大型、中型バスの排出ガス発散防止装置のリ コールについて

リコール届出番号2114

平成20年5月26日、日産ディーゼル工業株式会社は下記のリコールを国土交通大臣に届け出しました。

改善箇所説明図

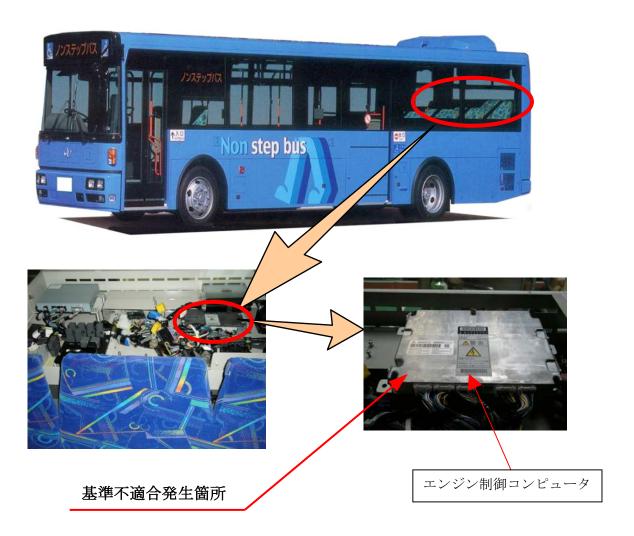
再生制御式DPF(ディーゼル微粒子除去装置)を装着した車両において、低速走行、頻繁なエンジン停止等のエンジンに軽負荷な状況で使用を続けた場合、DPFの自動再生(捕集した微粒子の燃焼除去)を長時間行う制御であるため、再生するためにエンジン内に噴射する軽油が想定以上にエンジンオイルに混入する。そのため、そのままの状態で使用を続けると、軽油の混入したオイルがブローバイガスの通路を経由して吸気管に吸入されシリンダー内で燃焼するため、異音、白煙が発生し、最悪の場合、エンジン回転の上昇、エンジン停止及び再始動不能となるおそれがある。

全車両、以下の対応を実施する。

- ・エンジン制御コンピュータを低速走行時等には手動再生に移行する制御に変更した対策品と交換する。
- ・低速走行、頻繁なエンジン停止等を繰り返す場合の点検項目について、取扱説明書及びメンテナンスノートに追記するとともに、運転席右側スイッチボックス上面に貼付しているコーションラベルを変更する。また、再生制御式DPFの取扱い上の注意事項について、取扱説明書に追記するとともに、簡易説明書を配布する。

なお、対策品の全数供給に時間を要するため、暫定措置として、使用者にダイレクトメール等でエンジンオイル量の点検を啓発し、交換基準レベル以上になっているものはエンジンオイルの交換を実施する。

識別:エンジンコントロールユニット上面に黄色のペイントを塗布する。
